Dotyczy: Postępowania o udzielenie zamówienia publicznego prowadzonego w trybie przetargu nieograniczonego na: **„Budowę wodnego centrum rekreacji w Działdowie wraz z infrastrukturą techniczną i drogową” - w systemie zaprojektuj i wybuduj**  
Znak postępowania: WRP.271.7.2012

## WYJAŚNIENIE TREŚCI SPECYFIKACJI ISTOTNYCH WARUNKÓW ZAMÓWIENIA NR 6

Drabinki do wspinania szt. 1

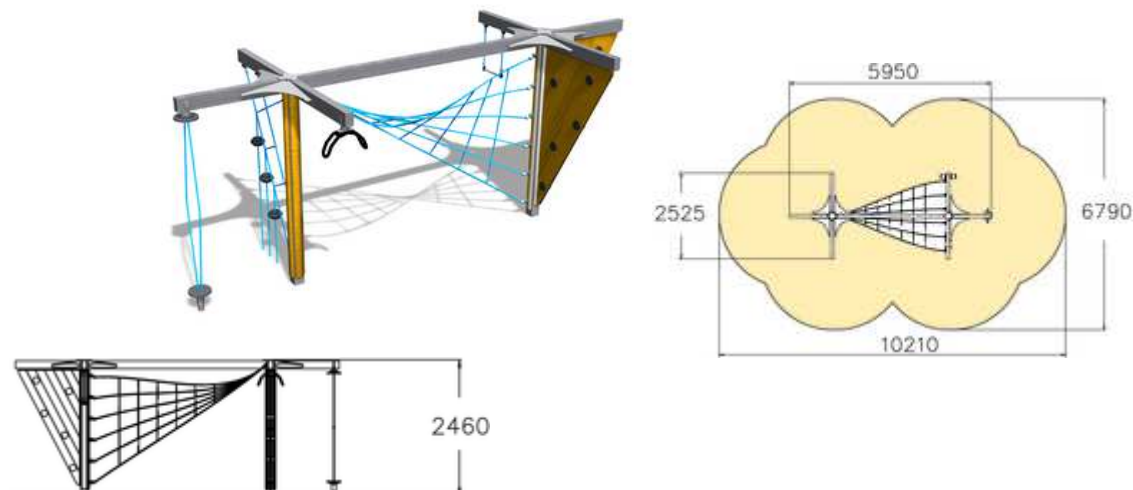
Proszę o podanie wymagań minimalnych dla urządzeń placu zabaw, tj. ich typu, ilości oraz o potwierdzenie możliwości zastosowania na jego terenie nawierzchni z piasku.

Zamawiający podaje przykładowe zestawienie urządzeń placu zabaw:
